## 改善箇所説明図

### 基準不適合発生箇所

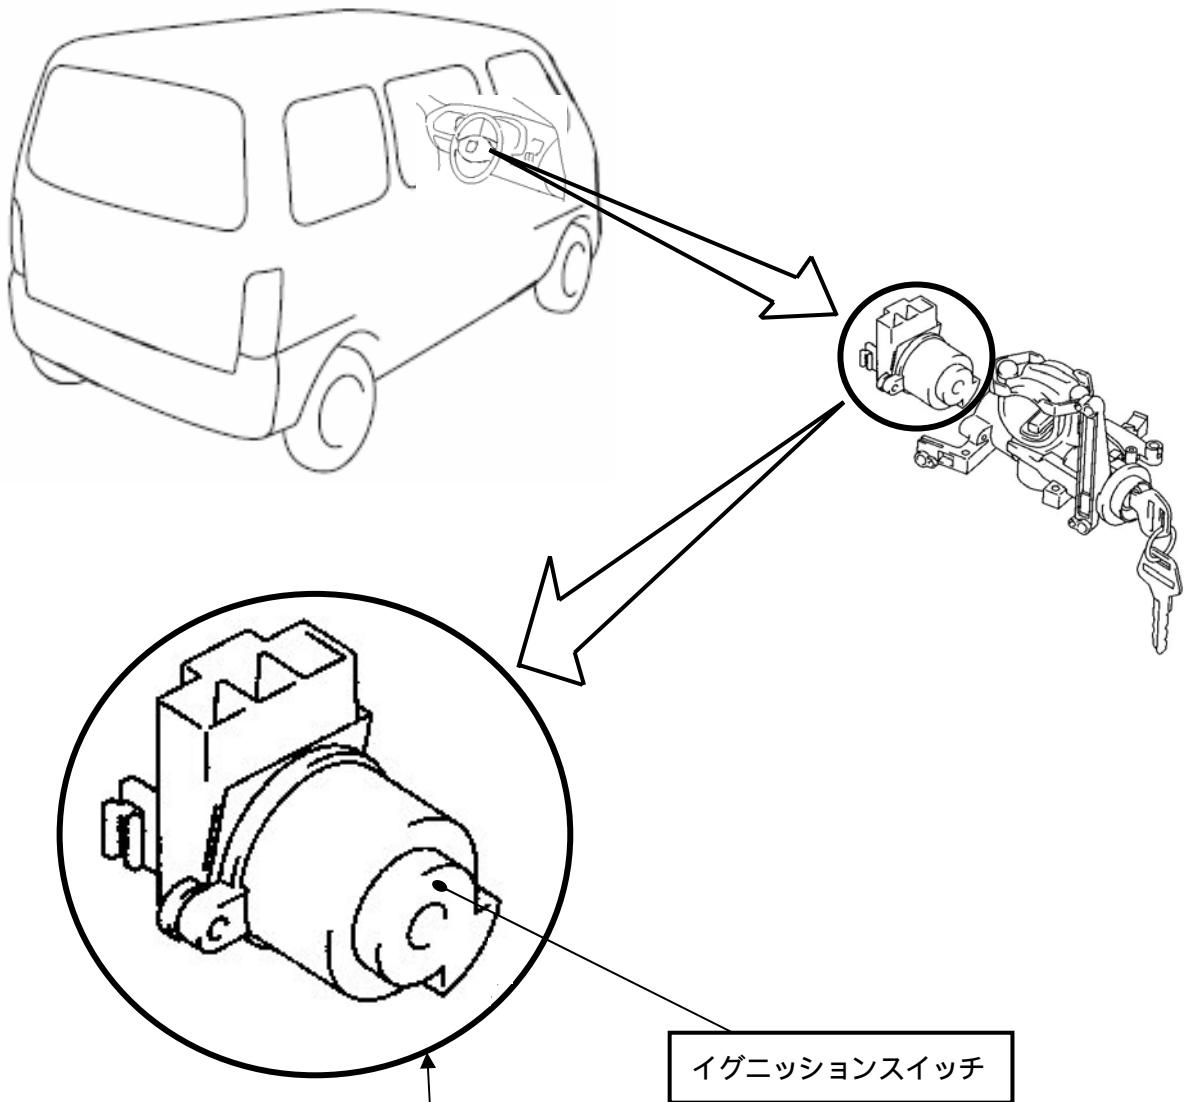
イグニッションスイッチの接点の構造が不適切なため、スイッチの使用頻度が極めて高い場合、作動時に発生する摩耗粉が接点付近に溜まって導通するものがある。そのため、そのまま使用を続けると、スタータモータが回転し続けるとともに、スイッチの接点が発熱し、摩耗粉から異臭、煙が発生し、最悪の場合、火災に至るおそれがある。

全車両、イグニッションスイッチを対策品と交換する。

注：  は交換部品を示す。

識別： I D プレートの下部に赤色のシールを貼付けする。
